Grunngjeving for vedtak

Godkjenning av detaljplan for Tjora transformatorstasjon

Sola kommune i Rogaland fylke

Tiltakshaver	Lnett AS
Referanse	202515046-34
Dato	19.12.2025
Ansvarlig	Anne Johanne Kråkenes
Saksbehandler	Torben Lode

Figur 2. Detaljplankart for Tjora transformatorstasjon. Kjelde: Lnett, desember 2025.

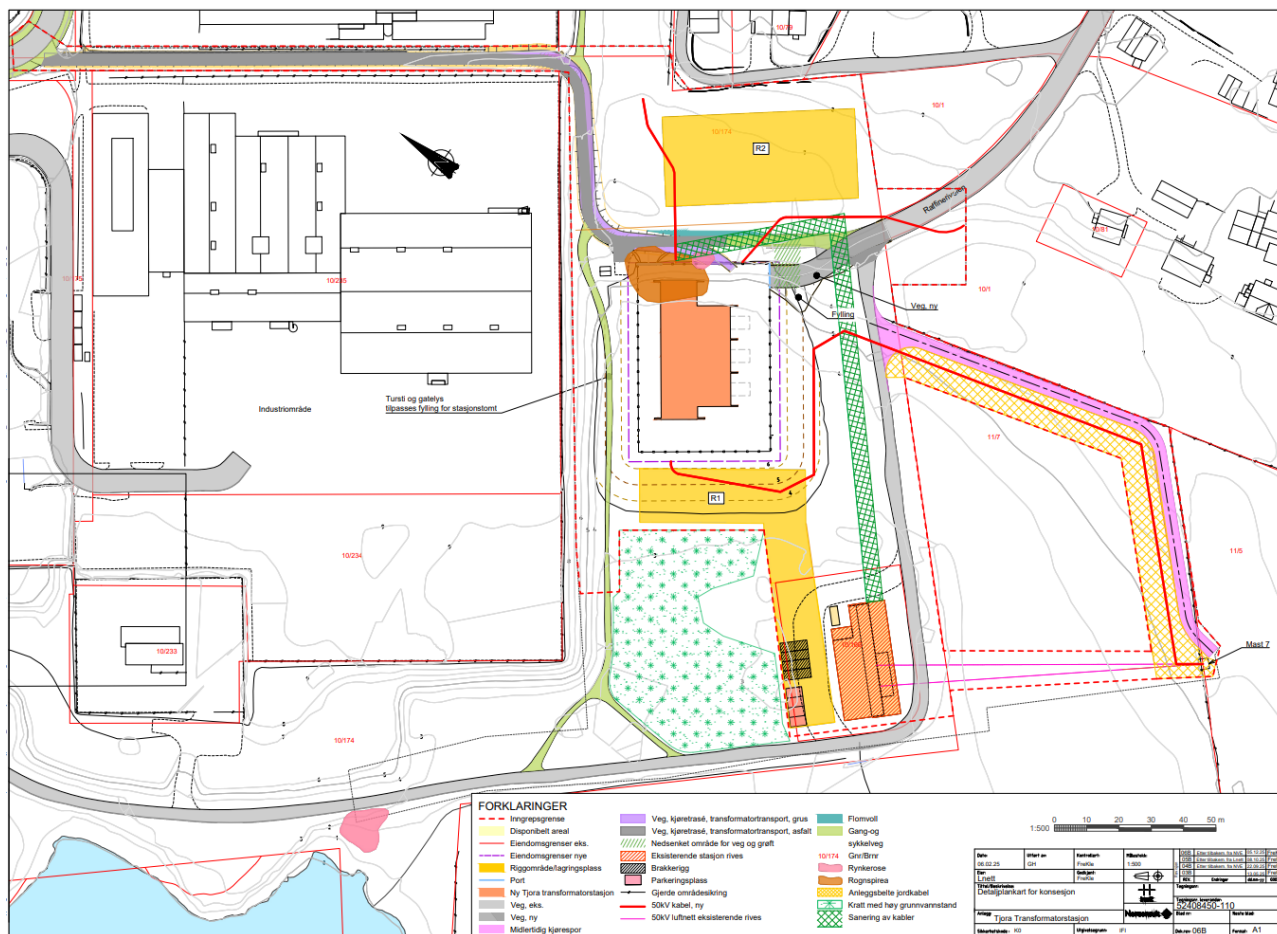
NVE meiner at detaljplanen beskriv den planlagde arealbruken på ein god måte. Godkjenninga føreset tilbakeføring av mellombelse anleggsområde til opphavleg tilstand innan anleggsarbeida avsluttast. Me minner om at planen ikkje kan fråvikast utan NVE si godkjenning. Dersom arealbruksbehovet endrar seg samanlikna med det som er beskrive i detaljplanen, må de ta kontakt med NVE for å avklare endringa.

NVE konstaterer at inngrepsgrensa er teikna inn på same kartet som viser midlertidig køyrespor, og minner om at Lnett må halde anleggsarbeida innanfor denne.

NVE godkjenner med dette korridoren for køyrespor frå Tjora transformatorstasjon til ny kabelendemast sør for stasjonsområdet slik den er teikna inn på detaljplankartet av 8. desember 2025. Godkjenninga føreset at de innanfor korridoren bruker det køyresporet som fører til minst mogleg inngrep i terrenget, og istandsetjing av alt mellombels opparbeida areal tilbake til opphavleg tilstand innan anleggsarbeida avsluttast. Me presiserer at køyrespor er mellombels arealbruk som skal tilbakeførast.

Lnett skriv i detaljplanen sitt kapittel 5.4. og 6.4.1 om arealbruk og krav til opparbeiding, bruk og istandsetting av riggområde. Lnett har sett av to større riggområde i områda sørvest og nordaust for stasjonsområdet på høvesvis 1700 m² (R1) og 1650 M² (R2), sjå figur 2 over. De skriv konkret, men ikkje eine og åleine, at riggområdet skal brukast til mellomlagring av toppjord og lausmasser, samt betong frå rivingsarbeida knytt til rivinga av eksisterande Risavika transformatorstasjon.

Lnett har ikkje søkt om eige område for masselagring, men skriv i detaljplanen sitt kapittel 5 og 6 at det vil være behov lagring av masser undervegs i anleggsarbeida og at all masselagring skal haldast innanfor inngrepsgrensa, sjå figur 2 over. Omtala masselagring i detaljplanen inkluderer
